Raadsvoorstel

Onderwerp : vaststelling bestemmingsplan 'Van Leeuwenhoekkwartier Noord'

Nota Zienswijzen

Ontwerpbestemmingsplan Van Leeuwenhoekkwartier Noord

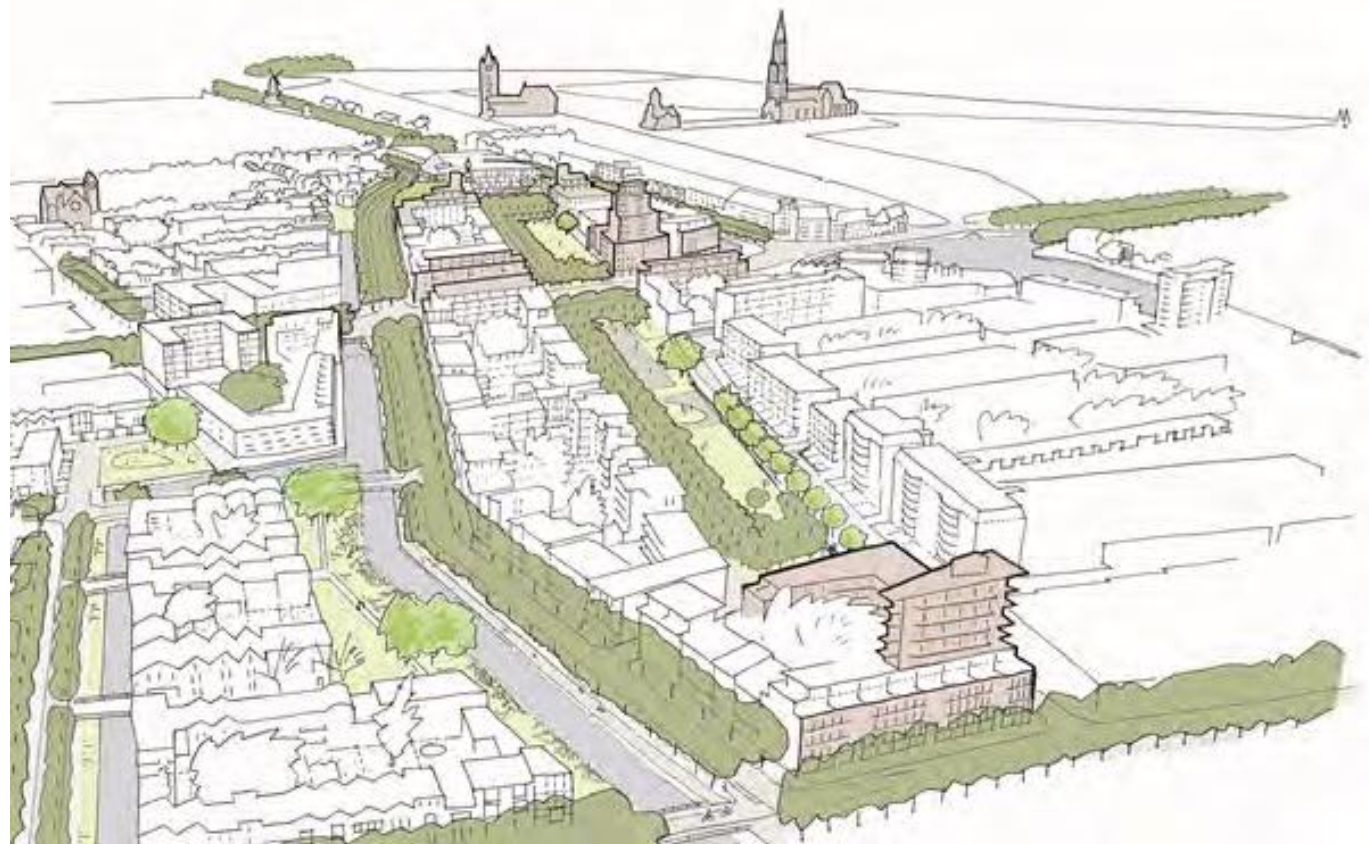
2.	1997157	Samenvatting	De indiener van de zienswijze heeft bezwaar tegen de geplande hoogbouw in het plangebied en wijst erop dat aan de Ireneboulevard een gebouw met een hoogte van 42 meter is gepland. Welk effect deze hoogte zal hebben op de historische binnenstad van Delft is niet beoordeeld. In de zienswijze wordt gewezen op de bouw van de Tour de Montparnasse in Parijs. Dit hoge flatgebouw vormt zo'n lelijk 'gezwel' dat na de bouw van dit gebouw is besloten om in het centrum van Parijs geen gebouwen meer te bouwen die boven de gemiddelde goothoogte van de historische binnenstad uitkomen. De hoge bebouwing in het plangebied is volgens de indiener van de zienswijze een stedenbouwkundige misser die vergelijkbaar is met het inmiddels gesloopte betonnen treinviadukt midden door Delft. Het viadukt is weggehaald omdat het lelijk en achterhaald is. De vrijgekomen ruimte moet dan niet worden ingevuld door lelijke hoogbouw die zal verhinderen dat Delft op de lijst van de Unesco World Heritage List zal worden geplaatst. De indiener wijst er verder op dat Delft afhankelijk is van toerisme. Hij woont in de wijk 'Zicht op Delft' en ziet vaak de teleurstelling in de ogen van de bezoekers van het Vermeermonument wanneer ze zien dat van het uitzicht dat Vermeer geschilderd heeft vrijwel niets meer over is en dat lelijke gebouwen uit de jaren 80 het uitzicht domineren. De indiener roept op om niet opnieuw een historische vergissing te maken door lelijke hoogbouw neer te zetten in historisch Delft. Niet de verwachte grondopbrengst dient leidend te zijn bij het bestemmen van een bepaald terrein voor het bouwen van hoogbouw maar een stedenbouwkundige analyse waaruit blijkt op welke plek in de stad hoogbouw het beste mogelijk is. Deze analyse ontbreekt nu. De indiener vraagt om voor de definitieve vaststelling van het bestemmingsplan een dergelijke analyse te laten uitvoeren.

Beantwoording	Het is niet juist dat de inpasbaarheid van de hogere bebouwing waarin het bestemmingsplan voorziet onvoldoende is beoordeeld. De drie hoogteaccenten zijn een belangrijk onderdeel van het stedenbouwkundig Plan Palmbout en het door de raad vastgestelde IOP. Bij de totstandkoming van die plannen is het effect op het stadssilhouet beoordeeld. Daaruit blijkt dat de accenten goed aansluiten bij het bestaande silhouet, zoals ook te zien is op de afbeelding hieronder.

Het feit dat de hoogteaccenten het silhouet wijzigen, betekent niet dat de plannen daarom niet aanvaardbaar zijn. Het is juist een uitdrukkelijk uitgangspunt van het IOP en het Plan Palmbout dat de hoogteaccenten het stadssilhouet nader kunnen bepalen.

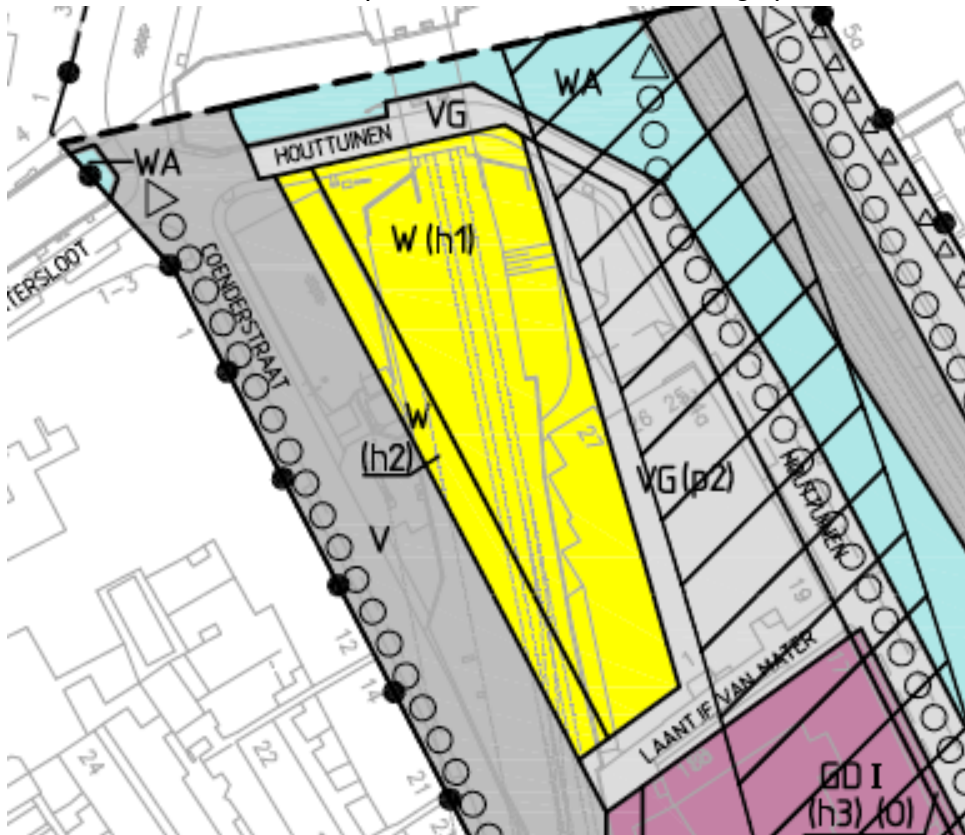
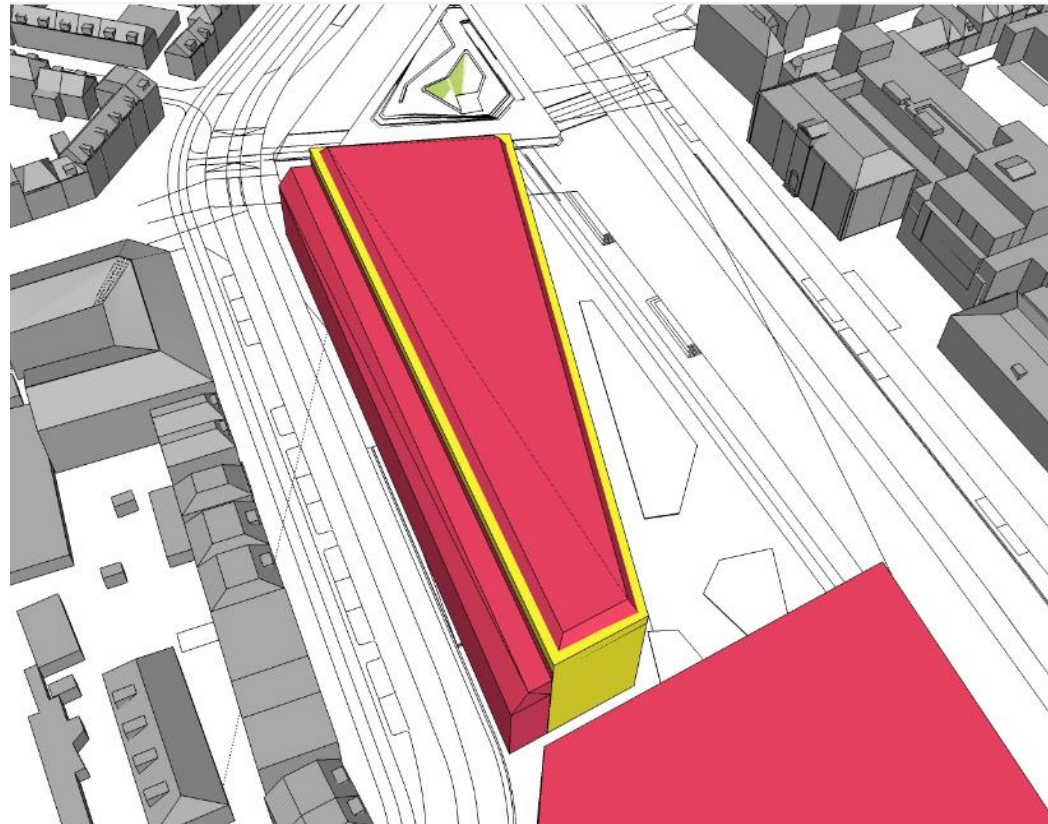
7.1	2127639	Samenvatting	Volgens de bewonersgroep Coenderstraat/Parallelweg is het niet juist dat – zoals in de plantoelichting staat – de

bouwmogelijkheden die het bestemmingsplan biedt voor het bouwveld ten noorden van het stationsgebouw (veld 1) in grote lijnen overeenkomen met de bouwmogelijkheden uit het oude bestemmingsplan. Het nieuwe bestemmingsplan staat een grotere bouwhoogte toe. Na overleg met de bewoners is de bouwhoogte in het vorige bestemmingsplan aangepast. Direct langs de Coenderstraat is de maximale bouwhoogte 12 meter. Pas op 6 meter afstand van de voorgevel is een grotere bouwhoogte toegestaan. In het nieuwe bestemmingsplan is deze hoogteopbouw geschrapt. Er is nu alleen een bouwhoogte van 20 meter toegestaan. Dat is 8 meter hoger dan mogelijk was op grond van het vorige bestemmingsplan. De bewonersgroep heeft er bezwaar tegen dat het hoogteverschil is geschrapt. Door de getrapte bouwhoogte sloot de bebouwing langs de Coenderstraat aan op de bouwhoogte van de bestaande bebouwing. Dat is nu niet meer het geval. De bewonersgroep heeft verder bezwaar tegen het feit dat het gaat om één bouwvolume met een hoogte van 20 meter en een lengte van 107 meter. Dit wijkt ook af van de bestaande bebouwing. Van oudsher is pandsgewijs ontwikkeld, waardoor de goothoogte, bouwhoogte, de dakvorm en de gevel van ieder pand anders is. Het aaneengesloten bouwblok leidt er ook toe dat een nieuwe barrière tussen west en oost ontstaat. De ondertunneling van het spoor was gericht op het wegnemen van barrières. Deze ontwikkeling staat daar haaks op. De indieners vragen om het bouwveld op te splitsen in delen met verschillende bouwhoogten en om het bouwvolume te onderbreken, bijvoorbeeld door een steeg. Bij de kop van het bouwveld bij het Bolwerk kan uitgegaan worden van een hoogte 16 meter. Tussen de kop en het stadskantoor moet de bouwhoogte lager zijn (12 meter), aansluiten op de omgeving en geen belemmering vormen voor de laagstaande ochtendzon en het zicht op de Nieuwe Kerk. Verder moet een setback worden vastgelegd. Verder verzoekt de bewonersgroep om de plint aan de Coenderstraat alleen een woonfunctie te geven om te voorkomen dat dit een 'achterkant' wordt. Bij andere functies is het risico groot dat het een dode plint wordt met bijvoorbeeld expeditiefuncties, boven het maaiveld uitstekende parkeergarages, opslagruimten van winkels, bergingen van woningen en beplakte winkelpuien. De bewonersgroep wijst erop dat dit negatieve gevolgen kan hebben voor de leefbaarheid en de uitstraling op de openbare ruimte. In de planregels zou kunnen worden vastgelegd dat maximaal 10% van de plint een 'achterkant-functie' mag hebben. In de plint moet daarom ook geen parkeren worden toegestaan. De bewonersgroep wijst erop dat daarover in 2006 afspraken zijn gemaakt en verwijst daarvoor naar de nota zienswijzen uit 2006. In het vorige bestemmingsplan waren volgens de

bewonersgroep wel eisen opgenomen.
		Beantwoording	<i>Bouwhoogte</i> Het is niet juist dat het nieuwe bestemmingsplan uitgaat van een hogere bouwhoogte dan het vorige bestemmingsplan. Op de afbeelding hieronder is het bouwvlak uit het vorige bestemmingsplan te zien. Het bouwvlak bestond uit twee delen. In de zone langs de Coenderstraat was de maximale bouwhoogte 16 meter ten opzichte van NAP (een goothoogte van maximaal 12 meter met daarboven een kap van maximaal 4 meter hoogte). Buiten deze zone was de maximale bouwhoogte 21,8 meter ten opzichte van NAP (een goothoogte van maximaal 17,8 met daarboven een kap van maximaal 4 meter hoogte).

In het nieuwe bestemmingsplan is het bouwvlak verkleind om aan te sluiten op het inmiddels (grotendeels) gebouwde HNK. Voor de nieuwe grens van het bouwvlak is uitgegaan van de gevellijn van het HNK. Hierdoor is de lagere zone langs de Coenderstraat vervallen. In deze zone is op grond van het nieuwe plan geen bebouwing meer toegestaan. Het nieuwe bouwvlak is dus kleiner dan het oude bouwvlak. Binnen dit bouwvlak is een hoogte van 20 meter ten opzichte van NAP toegestaan. Dat is niet hoger dan mogelijk was op grond van het vorige bestemmingsplan (21,8 m + NAP). De maximale hoogte is lager dan mogelijk was op grond van het vorige plan. Uit de toelichting bij het bestemmingsplan Spoorzone blijkt dat de lagere bouwhoogte langs de rand van het bouwvlak bedoeld was als overgang van de hogere bouwhoogte in het gebied rond het station naar de bestaande bouwhoogte in de Coenderstraat/Parallelweg. De bestaande panden hebben een hoogte van drie tot vier bouwlagen inclusief een kap. Door het verkleinen van het bouwvlak is de afstand tussen de bebouwing aanzienlijk vergroot (met ca. 6 meter). De afstand is nu ca. 28 meter. Die afstand is zodanig groot dat de bouwhoogte die het bestemmingsplan daar toestaat aanvaardbaar is. In het huidige bestemmingsplan Spoorzone is daar ook vanuit gegaan. Dat bestemmingsplan ging zelfs nog uit van een hogere bouwhoogte (21,8 meter in plaats van 20 meter). De afstand tussen de hogere bebouwing en de bestaande panden is met het nieuwe bestemmingsplan niet verkleind. Gelet op de afstand tussen de bebouwing is een hoogte van 20 meter passend. Vanwege de afstand en het verschil tussen de bouwhoogten is het niet noodzakelijk om aan de rand van het nieuwe bouwvlak opnieuw een overgangszone met een lagere bouwhoogte te creëren. De wijzing van het bouwvlak leidt niet tot een verslechtering van de ruimtelijke situatie maar juist tot een verbetering. Door de grotere afstand tussen de bebouwing is bovendien een betere indeling van de openbare ruimte mogelijk met onder andere boombeplanting aan beide zijden en in de middenberm en aan de zijde van de bestaande bebouwing ruimte voor een Delftse stoep. Van belang is hierbij ook dat de situatie die het nieuwe bestemmingsplan toestaat ook mogelijk was op grond van het vorige bestemmingsplan. Het bestemmingsplan stond toe dat de rand van het bouwvlak werd bebouwd. Die bebouwing moest lager zijn dan de bebouwing buiten de rand. Het was echter niet verplicht om in de randzone te bouwen. Het was ook mogelijk om alleen de hogere bebouwing te realiseren. De bouwmassa en hoogte waar het nieuwe bestemmingsplan vanuit gaat waren op grond van het vorige bestemmingsplan dus ook al mogelijk. Op de afbeelding hieronder is een vergelijking van de oude en de nieuwe bouwmogelijkheden te zien. De bebouwing die op grond van het vorige bestemmingsplan mogelijk was, is met een rode kleur aangegeven. Het

geelgekleurde blok is het volume dat op grond van het nieuwe bestemmingsplan is toegestaan. Op de afbeelding is te zien dat op grond van het vorige bestemmingsplan dichterbij de bestaande woningen aan de Coenderstraat mocht worden gebouwd. Daarnaast is te zien dat op het deel van het bouwvlak waar een hogere bouwhoogte is toegestaan al een vergelijkbare (en enigszins hogere) bouwphase mogelijk was.

Wijzigingskaart

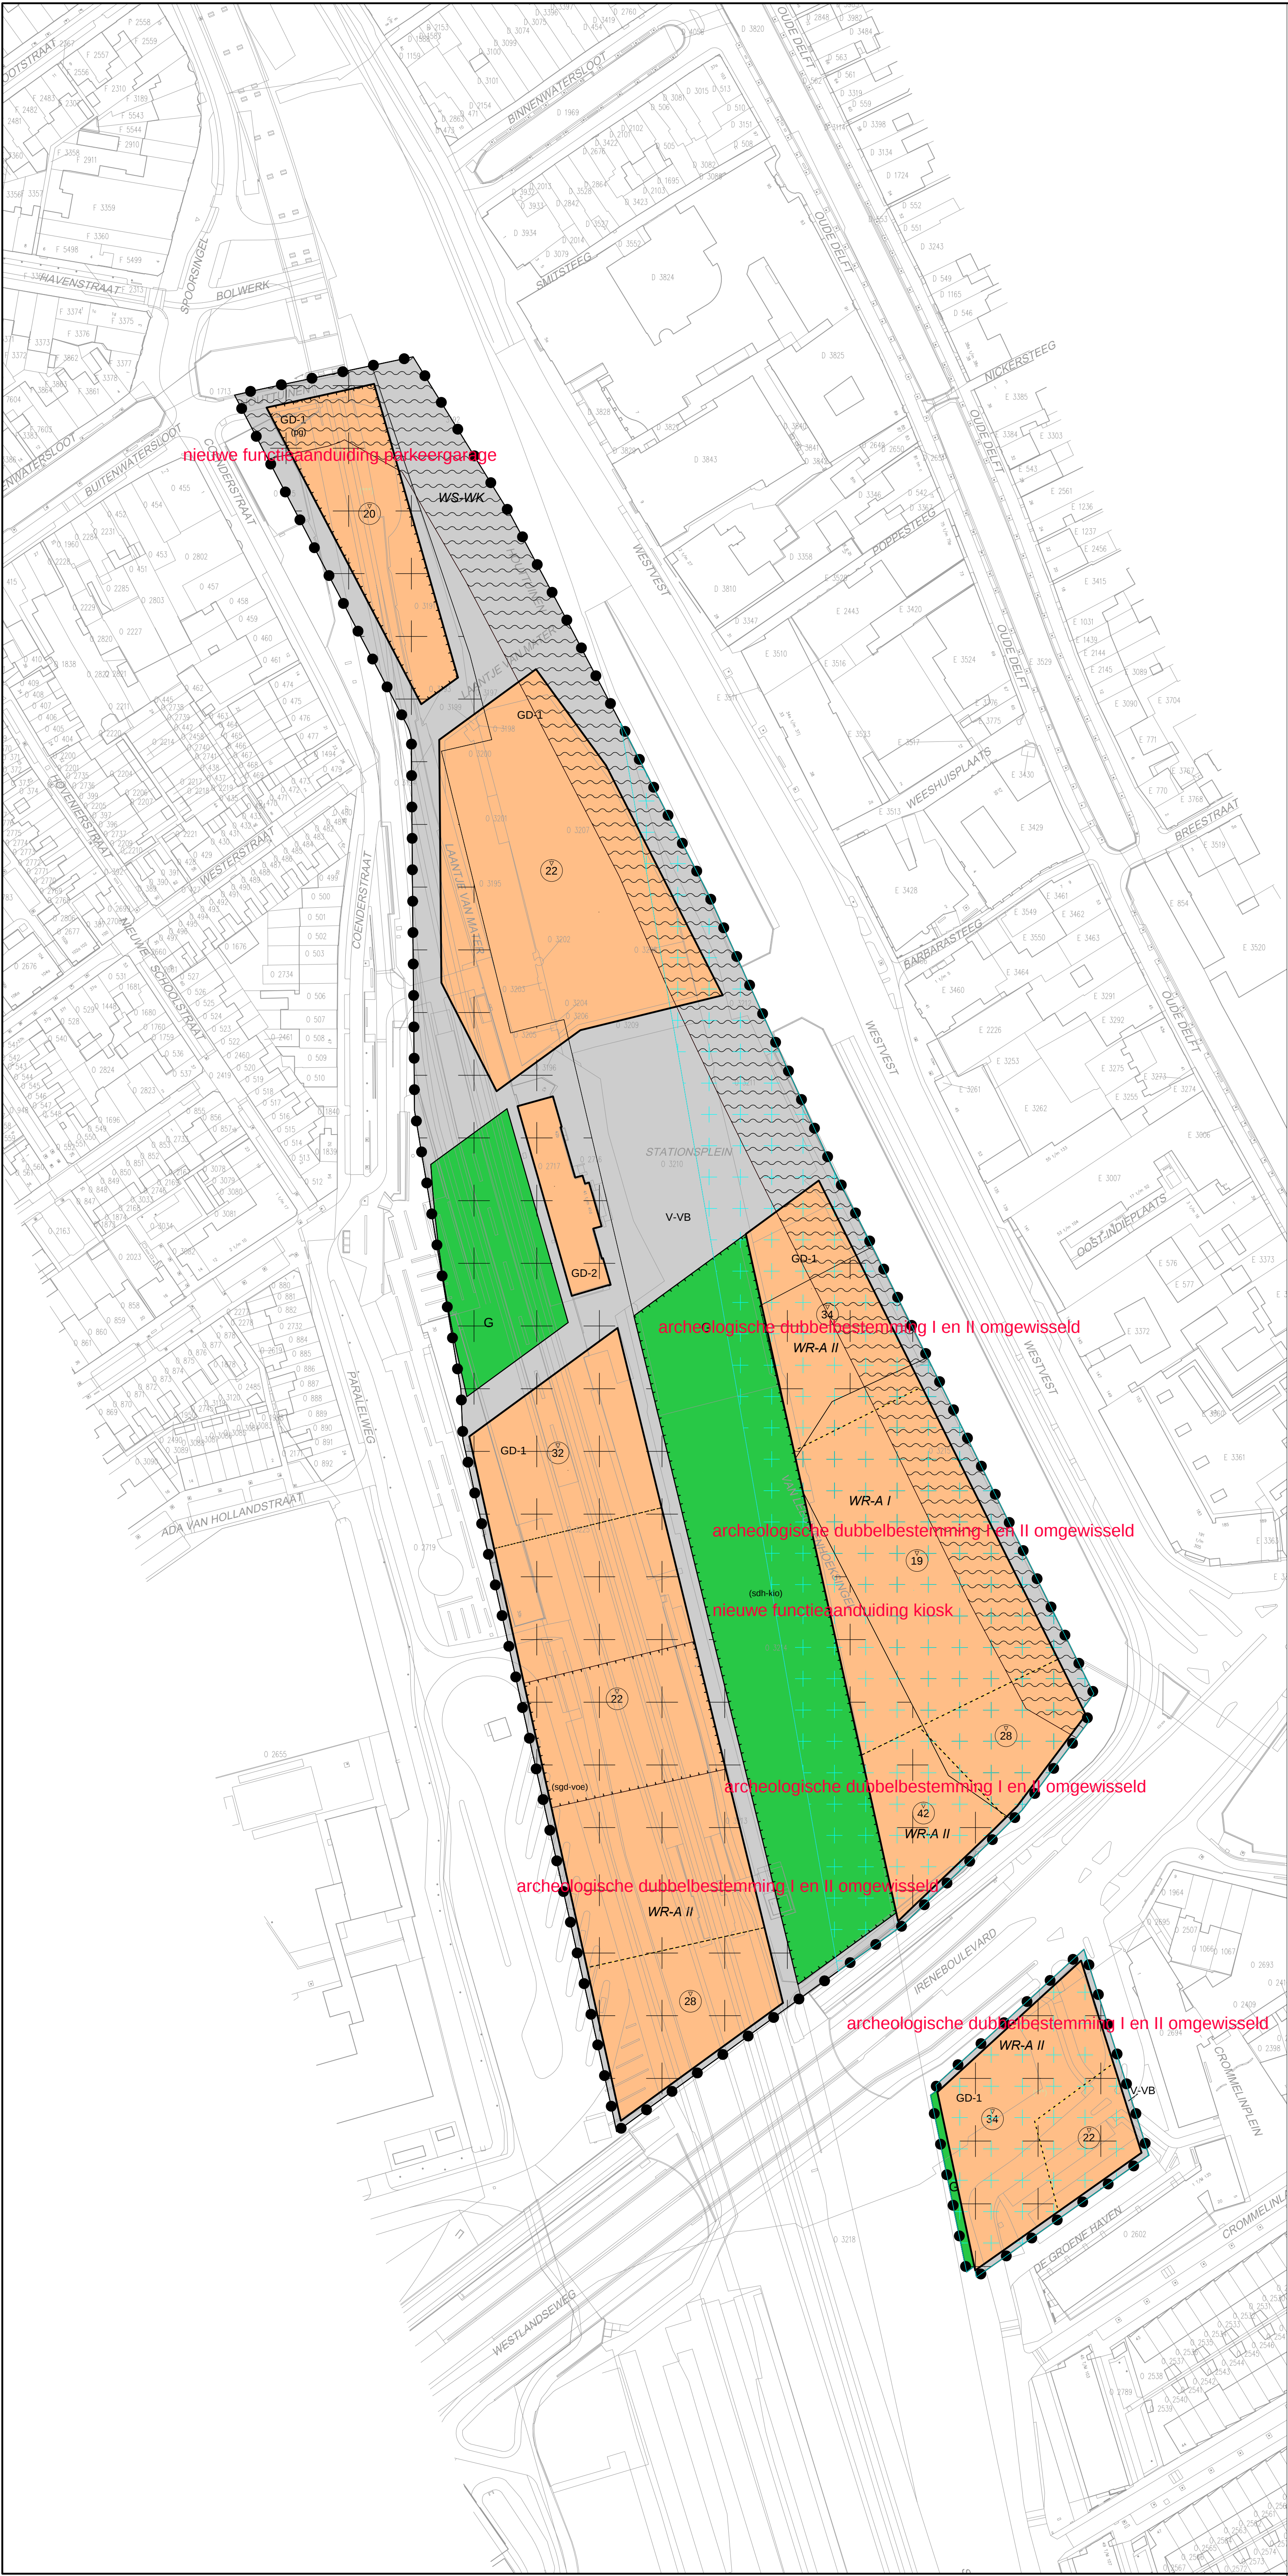
1. De naam van de bestemming 'Waarde – Archeologie I' is gewijzigd in 'Waarde – Archeologie II' en andersom.
Dit betreft een technische correctie
 2. Bij het Van Leeuwenhoekpark is de aanduiding 'specifieke vorm van detailhandel - kiosk' toegevoegd.
Deze aanduiding is toegevoegd om te regelen dat kiosken binnen de bestemming 'Groen' alleen in het Van Leeuwenhoekpark zijn toegestaan en niet in het Park Spoorloos. Deze aanpassing is opgenomen naar aanleiding van de zienswijzen.

3. Bij veld 1 tussen het HNK en het Bolwerk is de aanduiding 'parkeergarage' toegevoegd.
In de planregels is vastgelegd dat ter plaatse van deze aanduiding inpandige parkeerplaatsen alleen onder de begane grond zijn toegestaan. Deze wijziging is opgenomen naar aanleiding van de zienswijzen.

situatie op de Coenderstraat dan het huidige bestemmingsplan Spoorzone.
		Aanpassing	Naar aanleiding van de zienswijze is het bestemmingsplan aangepast. In het bestemmingsplan is vastgelegd dat op veld 1 parkeren alleen onder de begane grond is toegestaan. Daarnaast is vastgelegd dat kiosken alleen in het Van Leeuwenhoekpark gerealiseerd mogen worden en niet in het Park Spoorloos.
